Bulletin Technique N°02

RÉFÉRENCE	BT_2019_X98CUP_02_FR
DATE	2019-04-05
SUJET	SECURITE
PIÈCES	NOUVELLE REGLEMENTATION FFSA – GARNITURE DE PROTECTION ARCEAU DE SECURITE

CONCERNÉS : TOUS LES VÉHICULES

ARCEAU LATERAL + CROIX de PORTE

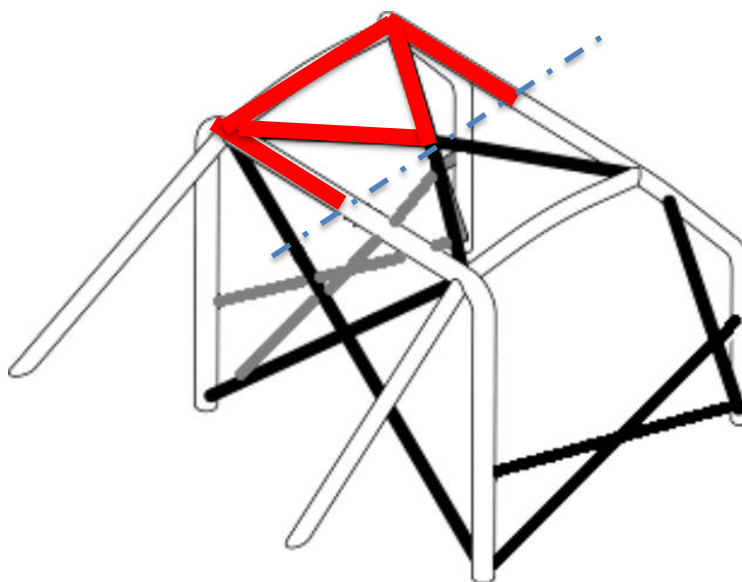
Comme en 2018, l'ensemble des tubes ROUGES doivent être recouvert de garniture de protection conformes à la norme FIA 8857-2001 Type A.

ENTRETOISES DIAGONALES

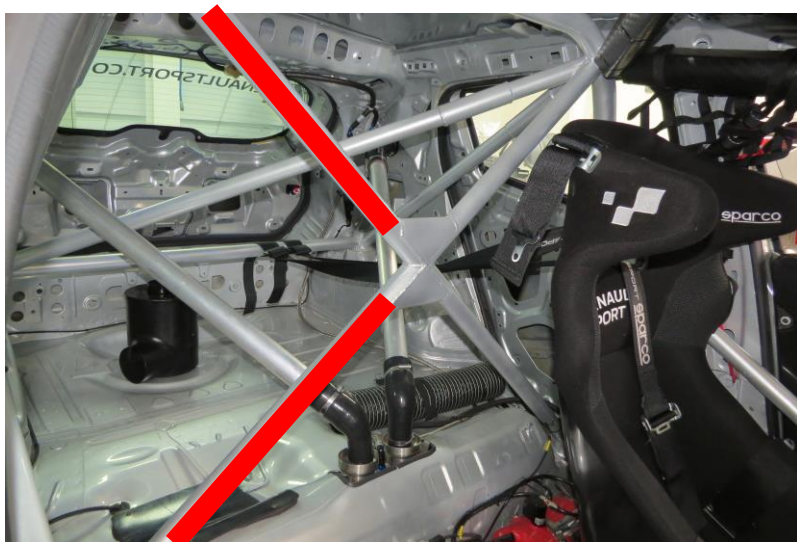
L'ensemble des tubes de l'entretoise diagonale côté DROIT doit être pourvu de garnitures conformes à la norme FIA 8857-2001 Type A
